Nota van zienswijzen en ambtshalve wijzigingen behorende bij het "TAM-omgevingsplan - Rucphen - Rucphense Vaartkant 11-13"

3. Samenvatting zienswijzen en inhoudelijke reactie

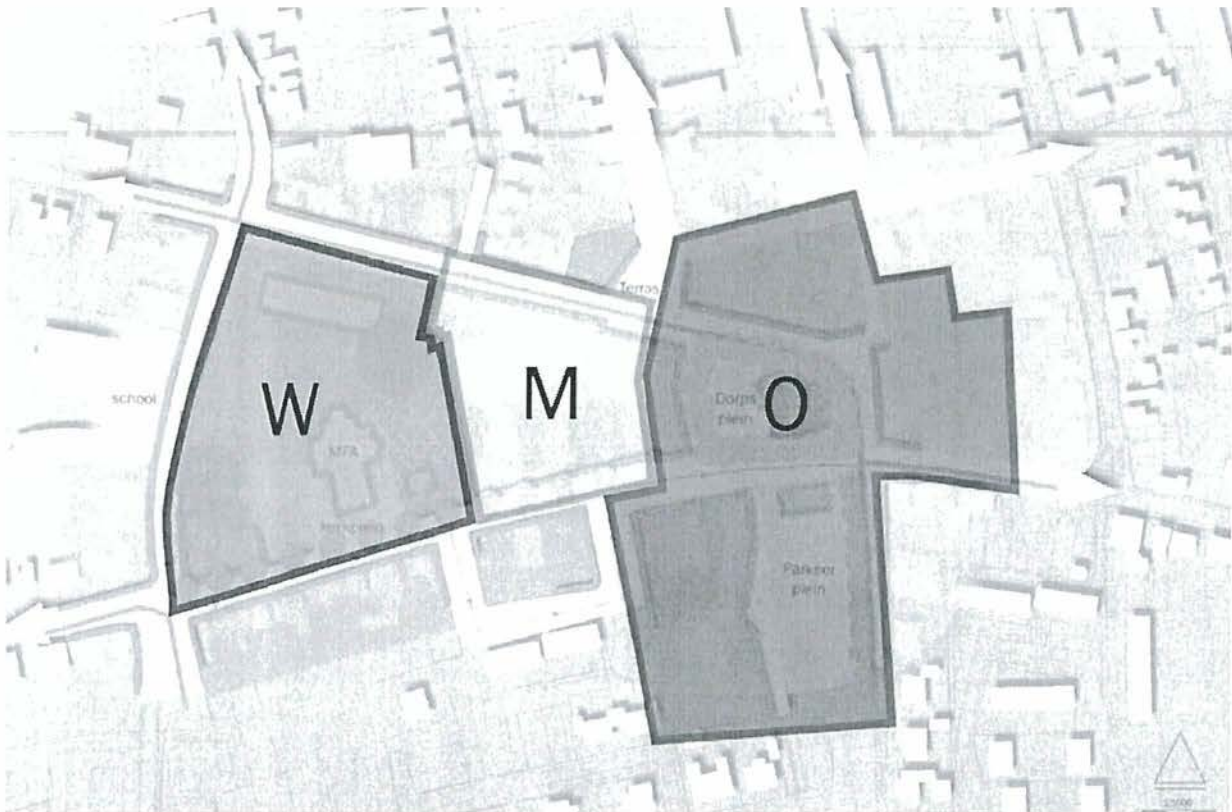
De indieners zijn van mening dat in de huidige planuitwerking, waarbij het appartementengebouw haaks op de Rucphense vaartkant is geplaatst, onvoldoende rekening wordt gehouden met het groene en monumentale karakter van de Martinustuin. Deze haakse positionering en diepe ligging van het gebouw in het park wordt door reclamanten als ingrijpend en verstorend ervaren.

De indieners vragen daarom nadrukkelijk aandacht voor het, tijdens de omgevingsdialoog aangedragen, alternatief waarbij het appartementengebouw in lijn met de Rucphense vaartkant wordt gesitueerd. Deze opstelling kent de volgende voordelen:

- een parallelle plaatsing sluit beter aan bij de bestaande bebouwingsstructuur en zorgt voor rustiger en logischer straatbeeld;
- de Martinustuin (park) behoudt zijn open en groene karakter;
- naast bescherming van de wortelzone blijft er optisch meer ruimte rondom de monumentale rode beuk;
- doordat het parkeren aan de straatzijde wordt opgelost kan het park groener, rustiger en ecologisch waardevoller blijven.

In overeenstemming met het vlekkenplan is het appartementengebouw aan de Rucphense Vaartkant geprojecteerd in het deelgebied "Midden" op de grens met het deelgebied West. Door deze zorgvuldige positionering blijft de Martinustuin, inclusief haar beeldbepalende elementen, volledig intact. Belangrijker nog: hiermee blijft de monumentale boom (rode beuk) als centraal icoon in het (straat)beeld behouden. Verder maakt dit ook de aanleg van een voetpad vanaf de Rucphense Vaartkant naar de Martinustuin mogelijk, wat de gebruiks- en belevingswaarde van het parkgebied zal vergroten.

Het initiatief om het gebouw in lijn met de Rucphense Vaartkant te realiseren, is in strijd met de kernuitgangspunten van het vlekkenplan. Een dergelijke positionering zou het parkgebied aan de noordzijde visueel en fysiek volledig afsluiten. Hierdoor verdwijnt het brede zicht op de monumentale rode beuk vanaf de Rucphense Vaartkant, waarmee het beoogde open en toegankelijke karakter van dit gebied definitief teniet wordt gedaan.

Bovendien is de beschikbare ruimte tussen de kwetsbare boomzone van de rode beuk en de Rucphense Vaartkant fysiek ontoereikend om een appartementengebouw met bijbehorende parkeervoorzieningen te realiseren. Een gebouw op deze locatie zou onvermijdelijk leiden tot onherstelbare schade aan het wortelstelsel van de monumentale boom. Hiermee is realisatie in lijn met de Rucphense Vaartkant niet alleen ruimtelijk ongewenst, maar ook technisch en ecologisch onuitvoerbaar.

De ingediende zienswijze geeft, gelet op de hierboven opgenomen beantwoording, geen aanleiding tot aanpassing van het plan.
